**[ID: 5732] Procedura di Verifica di assoggettabilità a V.I.A., ai sensi dell'art. 19 del D.Lgs. 152/2006. Progetto "Passante di Bologna – Demolizione e ricostruzione Viadotto Reno e Ponte Savena (modifica configurazione di progetto approvato)**

**Nota esplicativa**

**Controdeduzioni alle condizioni ambientali contenute nel**

**parere RER Prot. 08/02/2021.0105490.U**

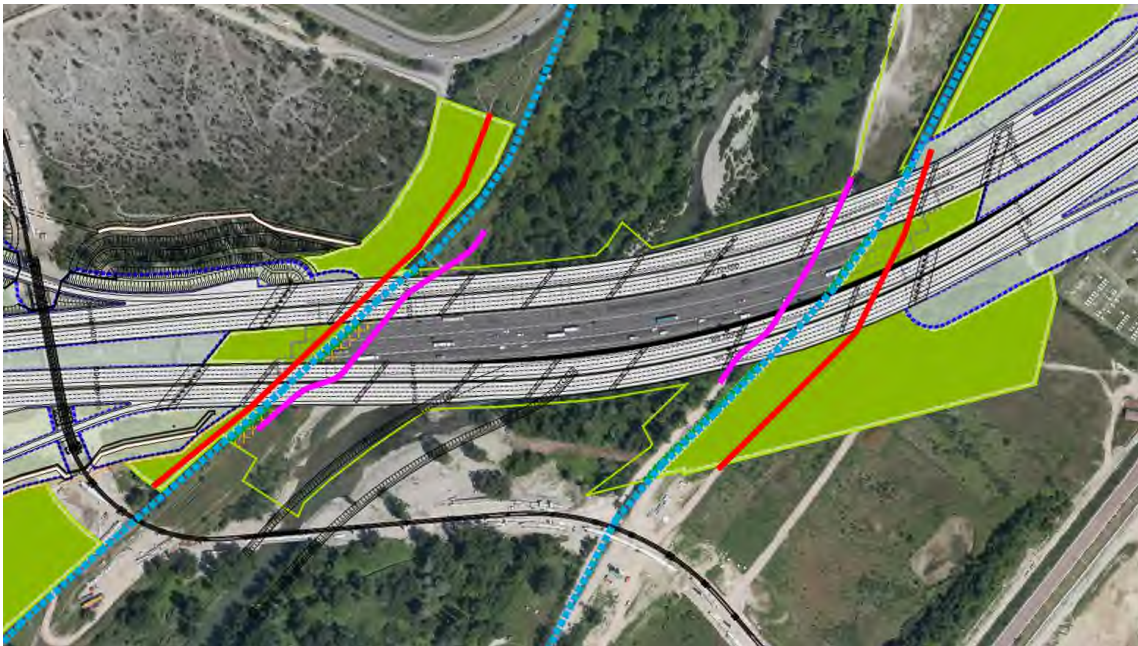
*Si segnala per la tratta Porta Reno – Triumvirato l'importanza di considerare il passaggio della Ciclovía del Sole previsto dal PUMS della Città metropolitana. È necessario che il progetto preveda gli spazi sufficienti (in senso verticale e orizzontale) per l'inserimento dei percorsi ciclabili o ciclopedonali al di sotto del nuovo ponte sul Reno.*

Negli elaborati specifici citati è possibile verificare che i percorsi ciclopedonali sono al di sopra delle linee di esondabilità dei fiumi e canali limitrofi. In particolare:

- Porta Reno – Triumvirato: area situata esternamente agli argini del fiume Reno
- Fiume Reno: le viabilità bianche di servizio poste in area esondabile saranno ripristinate al termine dei lavori
- Porta Navile: i percorsi sono situati sulla cima dell'argine tra canale Navile e Battiferro. Le passerelle previste in progetto hanno un franco idraulico di 0,50 m tra la quota dell'argine e l'intradosso della trave.
- Porta San Lazzaro – Fiume Savena: il percorso è situato al di fuori dell'area esondabile. La passerella prevista in progetto ha un franco idraulico di 1,50 m tra la quota TR200 e l'intradosso della trave.

### CICLOVIA SAVENA-IDICE

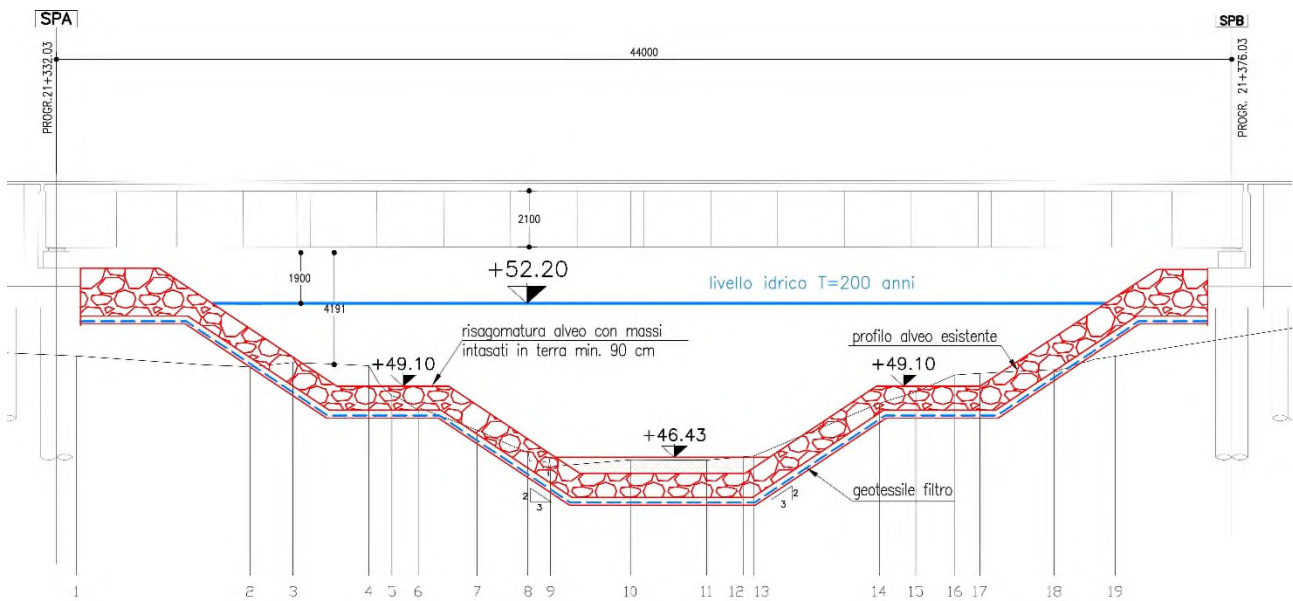
*Per la Porta San Lazzaro, è importante considerare il futuro passaggio della Ciclovía Savena-Idice prevista dal PUMS della Città metropolitana. È necessario che il progetto preveda gli spazi sufficienti (in senso verticale e orizzontale) per l'inserimento dei percorsi ciclopedonali al di sotto del nuovo ponte del Savena.*

Il percorso ciclopedonale previsto per Porta San Lazzaro, osservabile negli elaborati all'esame della Conferenza di Servizi 111465-0000-PD-IN-I18-SA012-00000-D-AUA0409, 111465-0000-PD-IN-I18-SA012-00000-D-AUA0410, 111465-0000-PD-IN-I18-SA012-00000-D-AUA0411 e 111465-0000-PD-IN-I18-SA012-00000-D-AUA0412, è compatibile con quanto previsto nella TAVOLA 1.A.1 Biciplan metropolitano – Rete ciclabile per la mobilità quotidiana – Area Urbana di Bologna del PUMS. Il percorso parte dalla stazione

ferroviaria, attraversa un ambito agricolo fino ad un sottovia autostradale esistente, prosegue lungo viabilità locale esistente, attraversa il fiume Savena mediante una nuova passerella e si congiunge a via degli Stradelli Guelfi nel Comune di Bologna.

La predisposizione di un percorso ciclopedonale al di sotto del ponte autostradale del fiume Savena, come da tavola TAVOLA 1.B Biciplan metropolitano – Rete cicloturistica del PUMS, non è compatibile con la risagomatura dell'argine. Si precisa che le dimensioni non sarebbero sufficienti per mantenere il percorso al di sopra dell'area esondabile e non è ipotizzabile alzare il ponte in quanto comporterebbe alzare tutta l'autostrada. Si precisa inoltre che questo percorso sarebbe ridondante rispetto al percorso parallelo citato precedentemente e la sua realizzazione avrebbe un impatto considerevole sulla vegetazione ripariale del fiume.

Figura: schema planimetrico cantiere CO003 NORD

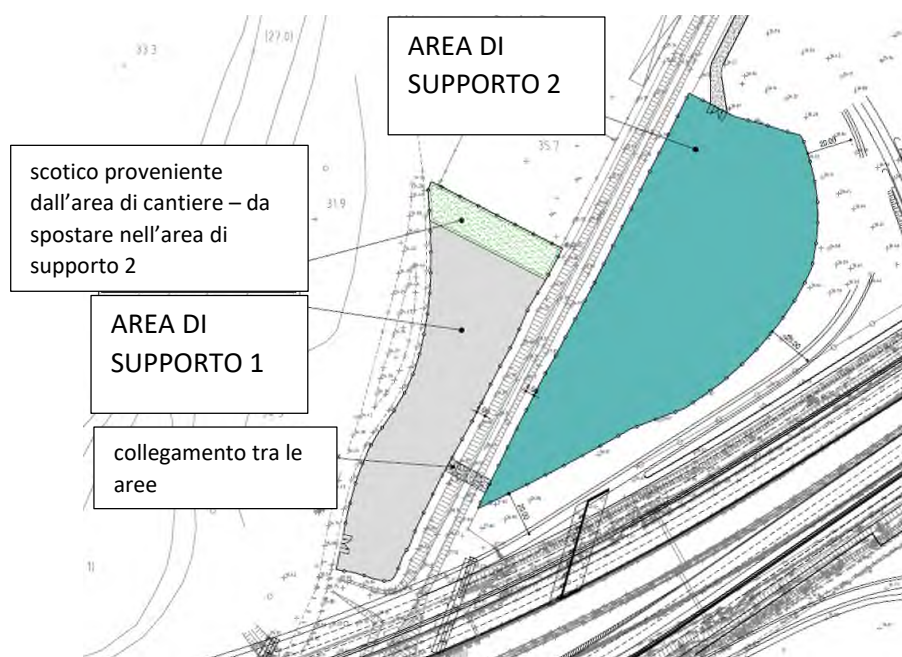
*Debba essere modificata la collocazione della parte del campo CO003 posta in alveo del fiume Reno dove non è possibile garantire la gestione controllata del deposito materiali e/o delle superfici di lavorazione e quindi controllare gli impatti derivanti dal dilavamento delle piene. Si chiede quindi di eliminare o trasferire in luogo idraulicamente più sicuro l'area di supporto 1 e relativo deposito del materiale di scotico del CO003.*

Il cantiere CO003 NORD è costituito da due aree di supporto, denominate area di supporto 1 all'interno dell'argine e area di supporto 2 al di fuori.

In particolare, l'area di supporto 1 verrà utilizzata esclusivamente come ricovero dei mezzi (operanti in alveo) in condizioni ordinarie di magra; in situazioni di allerta gestite nell'ambito del piano di emergenza che verrà sviluppato nel Progetto Esecutivo, tali mezzi saranno spostati nell'adiacente area di supporto 2 al di fuori dell'argine.

Si propone inoltre di spostare il deposito di materiale temporaneo (scotico proveniente dallo scavo dell'area di cantiere) nell'area di supporto 2.

Figura: schema planimetrico cantiere CO004

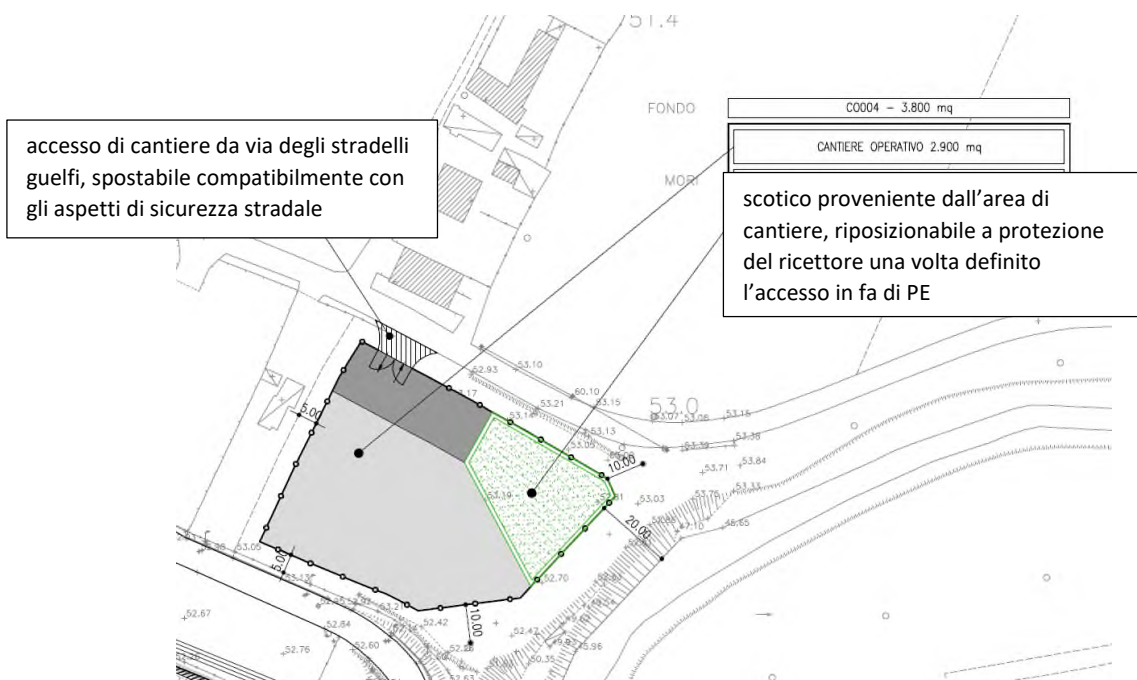
· per l'area di cantiere CO004 si rileva innanzitutto che, a differenza di quanto fatto per il viadotto Reno, non è stato considerato il contributo dei cantieri mobili, in particolare quello relativo alle attività di demolizione del ponte attuale: ciò nonostante, vengono stimati superamenti del limite normativo. Pertanto, si richiede di rivedere l'area del cantiere CO004 in modo da allontanarla dal ricettore maggiormente impattato (ric. n. 2187) su cui viene riscontrato il superamento del limite. Inoltre, per il cantiere CO004 (di durata stimata pari a circa 4 anni) l'accesso all'area è previsto di fronte all'unico ricettore residenziale presente in zona (ricettore 2187), limitando pertanto i benefici derivanti dalla messa in opera della barriera acustica alta 6 m e lunga 63 m lungo il confine nord del cantiere. Si prescrive di valutare una diversa organizzazione del cantiere e dell'accessibilità allo stesso (prevedendo, ad esempio, l'accesso all'area da sud), in modo da estendere la barriera acustica su tutto il confine nord ed evitare quindi la necessità di ricorrere al regime di deroga ai limiti (che, si ricorda, viene di norma concessa per periodi di tempo contenuti e limitati a determinate lavorazioni).

Si specifica che non si è provveduto a simulare la fase di demolizione del viadotto in quanto, in considerazione delle esigue dimensioni dell'opera e della fasizzazione dei lavori che prevede la demolizione parziale di strisce di impalcato in 4 fasi lontane temporalmente, con una durata complessiva di poche giornate l'impatto di tale attività sui ricettori risulta essere marginale rispetto alla durata complessiva dei lavori. Si provvederà in sede di progettazione esecutiva a valutare anche questa attività.

Quello individuato è l'unico accesso prevedibile per l'area, in quanto l'accesso da sud dovrebbe avvenire facendo transitare i mezzi di cantiere all'interno dell'area privata dell'impianto HERA. Si propone quindi di mantenere l'accesso da via degli stradelli guelfi, allontanando il più possibile l'accesso dal ricettore, compatibilmente con gli aspetti di sicurezza stradale. E' inoltre possibile rivedere l'organizzazione dell'area di cantiere spostando la duna di materiale di scotico (proveniente dallo scavo dell'area di cantiere e avente funzione di mitigazione) di fronte al ricettore come ulteriore mitigazione oltre alla barriera acustica già prevista.
